原子力規制委員会 東通原子力発電所敷地内破砕帯に関する有識者会合
「東通原子力発電所敷地内破砕帯の評価(案)」
に対する当社意見について

平成25年4月18日
東北電力株式会社

断層破碎帯の地下深部(約300m)の固結・岩石化の確認状況

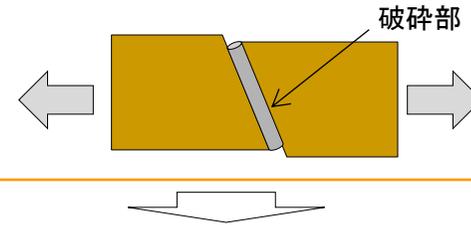
➤ 断層破碎部の地下深部で固結・岩石化が確認されており、活動性はない

F-3断層

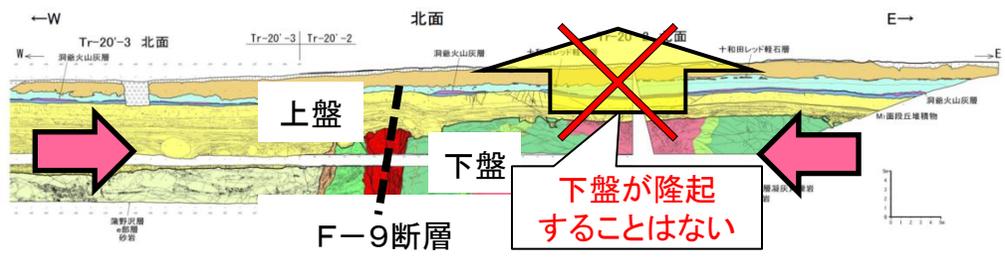
○礫の落ち込み

礫の落ち込みは、浸食・堆積作用によるものであり、断層部に限らず、礫の落ち込みが見られる

○地形の隆起

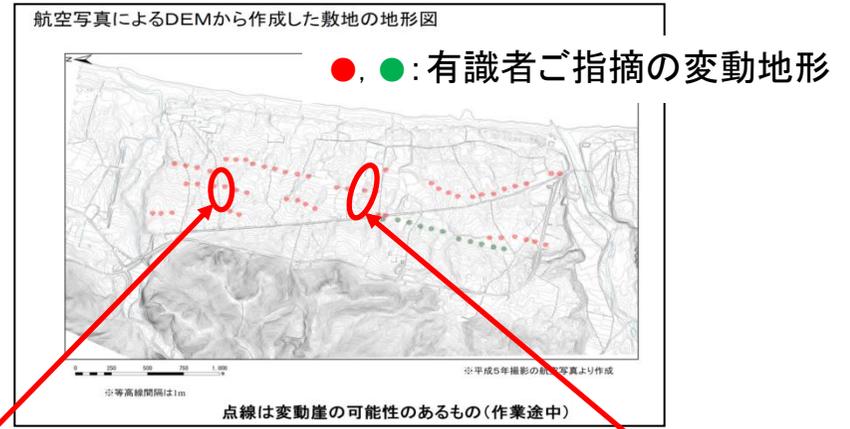
F-9断層が仮に逆断層として活動した場合、上盤と下盤の関係から、東側(下盤)が隆起することはない

○変動地形

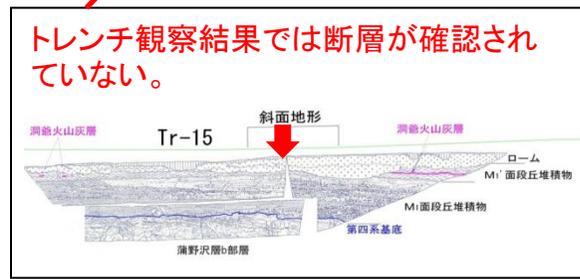
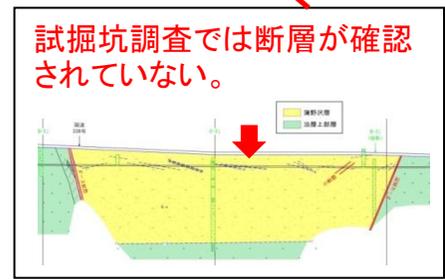
これまでの地質調査結果によれば、変動地形(地表の起伏)の下部の地層には断層が認められない

トレンチ観察結果では断層が確認されていない。

試掘坑調査では断層が確認されていない。

第四系変状の成因(岩盤劣化部に対応)

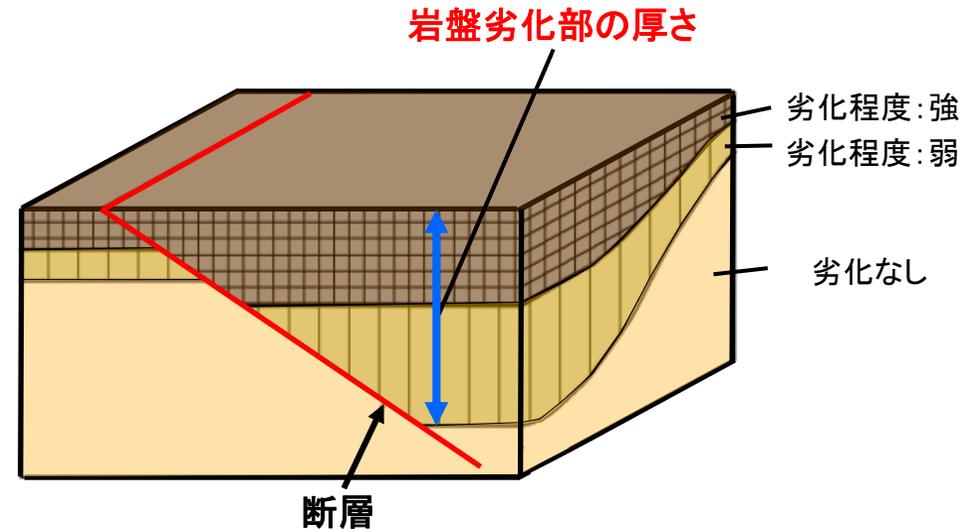
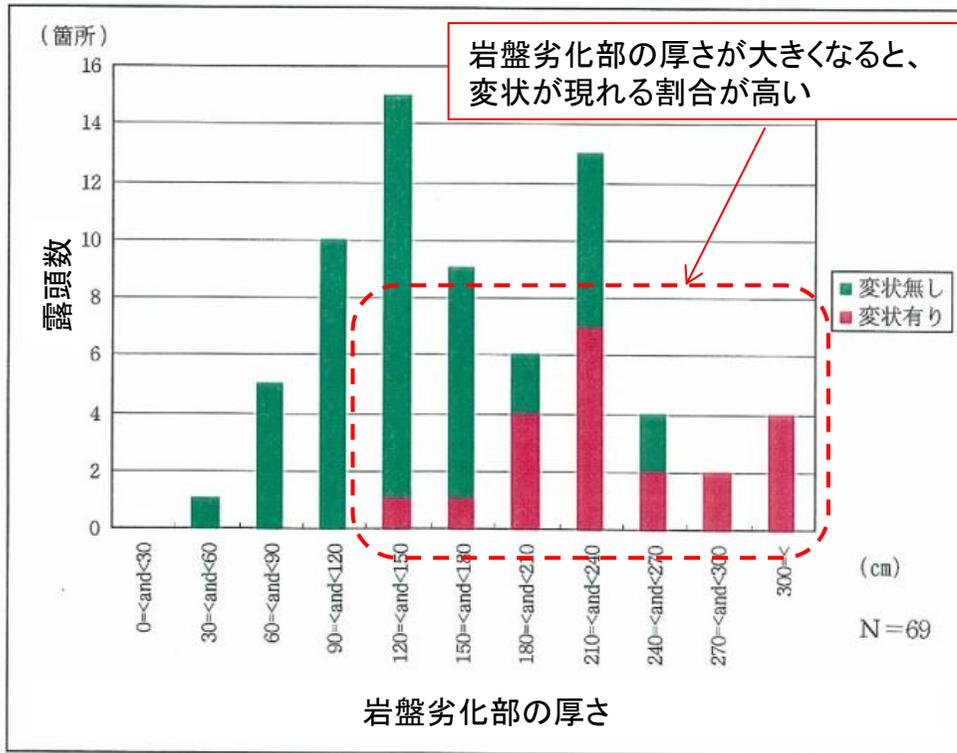
- ▶ 岩盤劣化部(表層の風化部)の厚さが大きくなると、変状が現れる割合が高くなり、第四系変状の箇所と岩盤劣化部が対応している

第四系変状の成因 (類似事例: 米国コロラドの地盤変状)

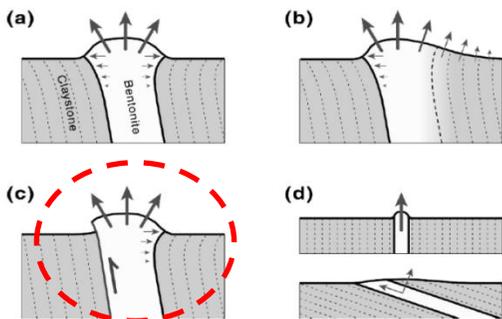
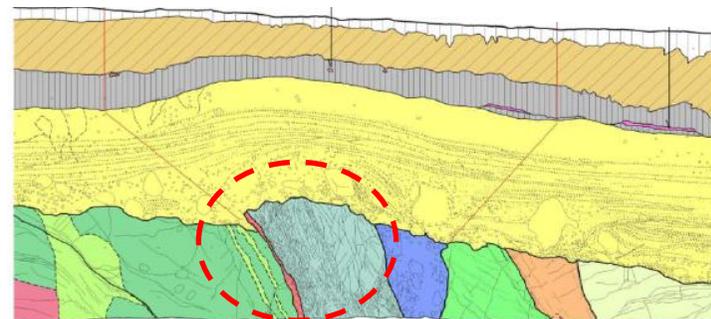
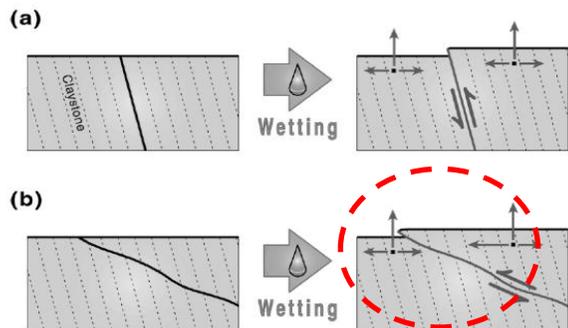
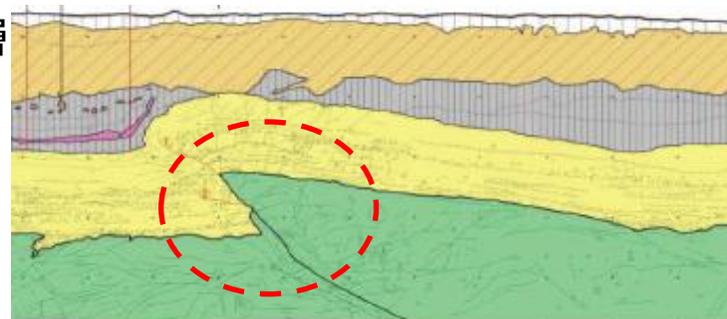
- 第四系変状と類似な特徴を有する海外事例として、膨張性を有する鉱物を含んだ地盤の変状などを確認した(米国コロラドなど)
- 詳細については、本事例を含めて、更なる調査、検討を実施中

f-1断層

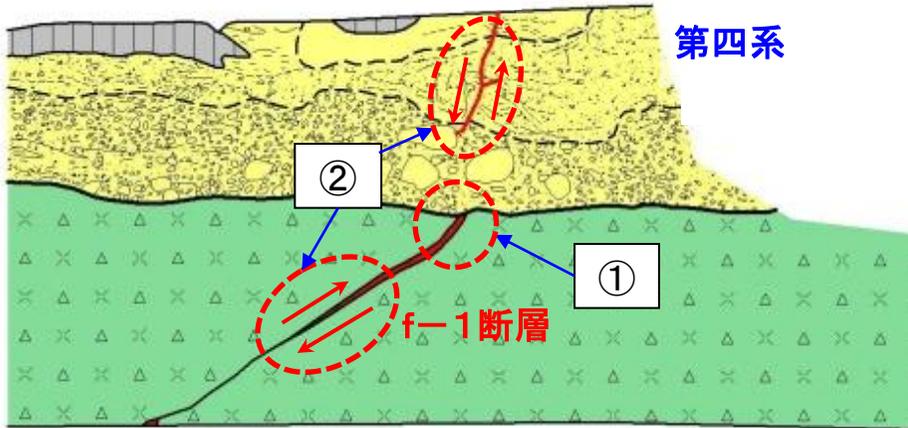
- ①岩盤上部に段差が認められない
- ②第四系変状(小断裂)とf-1断層の変位方向が逆であり、関連性がない

f-2断層

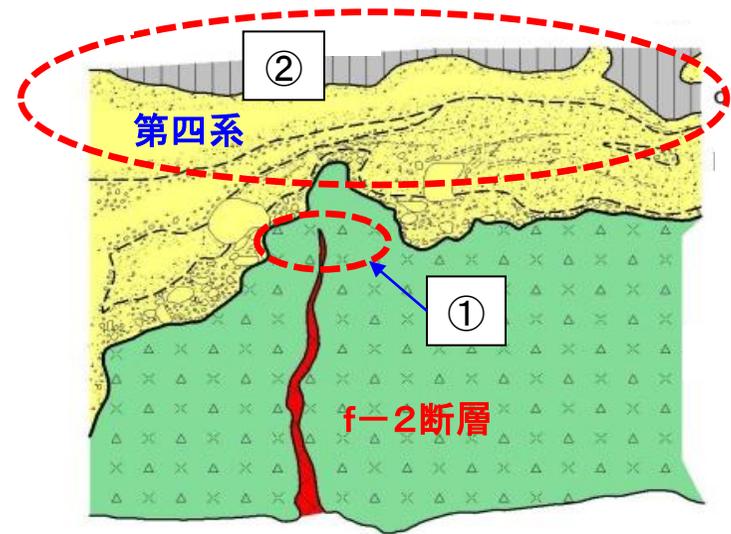
- ①岩盤内部で消滅している
- ②第四系の地層に変位、変形を及ぼしていない
